PROGETTO PER LA REALIZZAZIONE E L'ESERCIZIO DI UN PARCO EOLICO CON IMPIANTO DI ACCUMULO E DELLE OPERE CONNESSE DENOMINATO "ASTRA"

Risposte alla nota C.T.S._Prot. 0021130- del 27-3-2023_ID 8475

RISCONTRO PARERE TECNICO C.T.S. N.149 DEL 15.03.2023 –
NOTA PROT. N.21130 DEL 27.03.2023

Figura 1 - Aree della Sicilia interessate da importanti rotte migratorie in primavera e in autunno (Massa, 2004): le linee bianche indicano le suddette aree mentre il cerchio rosso la zona interessata dal progetto dell'impianto eolico.

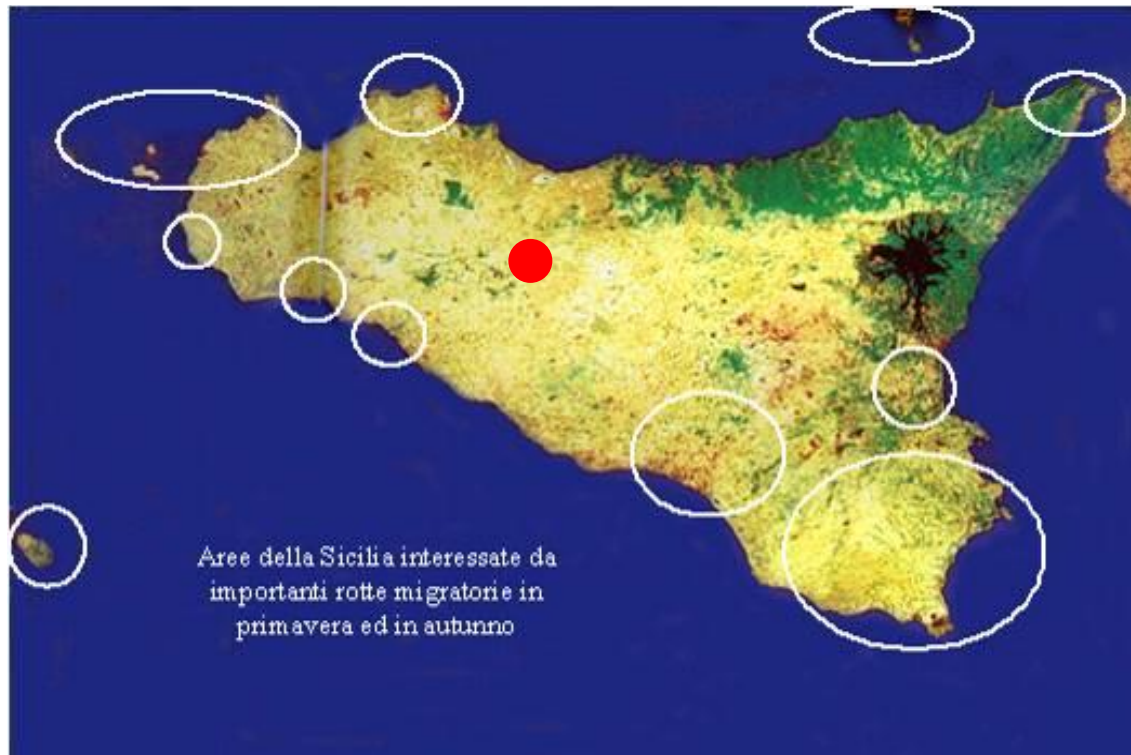
Occorre verificare se l'area di riferimento delle infrastrutture ricade all'interno di corridoi faunistici e/o di aree escluse dall'attività venatoria.

L'area di studio presa in esame risulta essere esterna rispetto ad una vasta area della Sicilia centrale interessata da importanti rotte migratorie, sia primaverili che autunnali, individuate da fonti ufficiali della Regione Siciliana, come le tavole dei flussi migratori elaborate dal Dipartimento Scienze Agrarie Alimentari e Forestali - SAAF (ex Dip. SENFIMIZO ed ex Dip. DEMETRA della Facoltà di Agraria, dell'Università di Palermo - Prof. Bruno Massa) (Fig. 1), depositate presso l'Assessorato Regionale Agricoltura e Foreste della Regione Sicilia (Massa, 2004), e la tavola dei flussi migratori elaborata nell'ambito del Piano Faunistico Venatorio della Regione Sicilia 2013-2018 (Fig. 2).

I documenti suddetti sono ad una scala insufficiente per vincolare intere aree e identificano delle linee teoriche di migrazione che nella realtà sono molto più vaste e non ben delimitabili (questo vale sia per le migrazioni a bassa quota che per quelle effettuate a quote più elevate).

Grazie alle indagini effettuate al momento è possibile affermare che la zona ubicata all'interno dei comuni di Castronovo di Sicilia (PA) e Roccapalumba (PA) in cui è in progetto l'impianto eolico proposto non è interessata da un consistente fenomeno migratorio degli uccelli e in particolare dei rapaci.

Figura 3 – Stralcio “Verifica delle distanze minime dell'impianto dai fabbricati WTG_01”

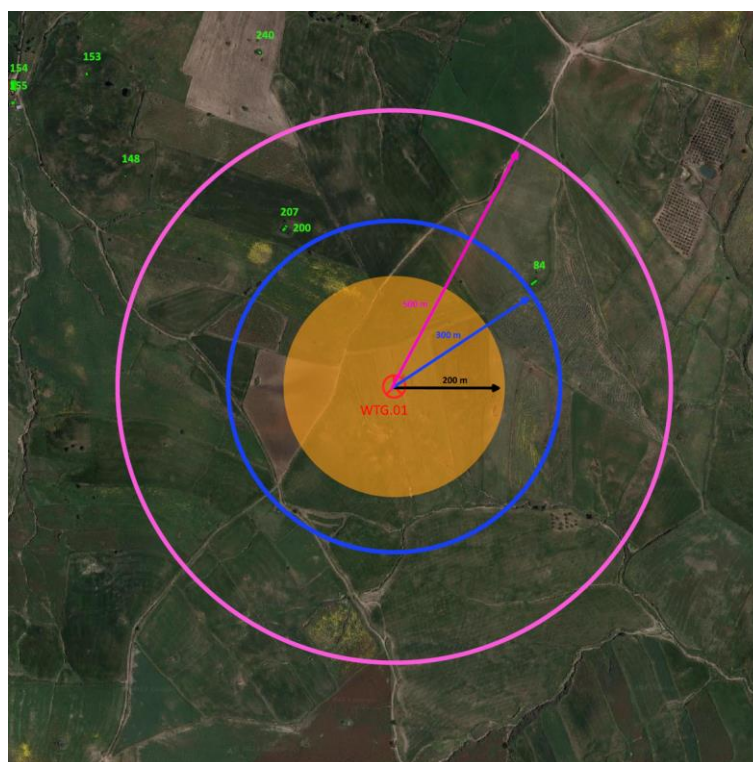
Il mantenimento degli spazi esterni contigui agli edifici rurali e delle relative aree di pertinenza, deve essere accuratamente valutato con riferimento al contesto interessato, sia con riferimento ai rapporti tra l'area di pertinenza e l'edificio stesso, sia con riferimento all'uso e alla organizzazione funzionale.

Dovrà essere a tal fine predisposta una analisi o proposta d'intervento per la riqualificazione e/o valorizzazione degli stessi, completo di rappresentazioni fotografiche, che ne descriva in maniera appropriata la consistenza e il mantenimento.

- “Verifica delle distanze minime dell'impianto dai fabbricati WTG_01” (Rif. EPD0031 “Rev.1, presentato nella presente fase di risposta alle richieste di integrazioni”), non risultano esserci fabbricati nell'intorno dei 300 m dalla posizione della turbina WTG.01, come di seguito riportato:
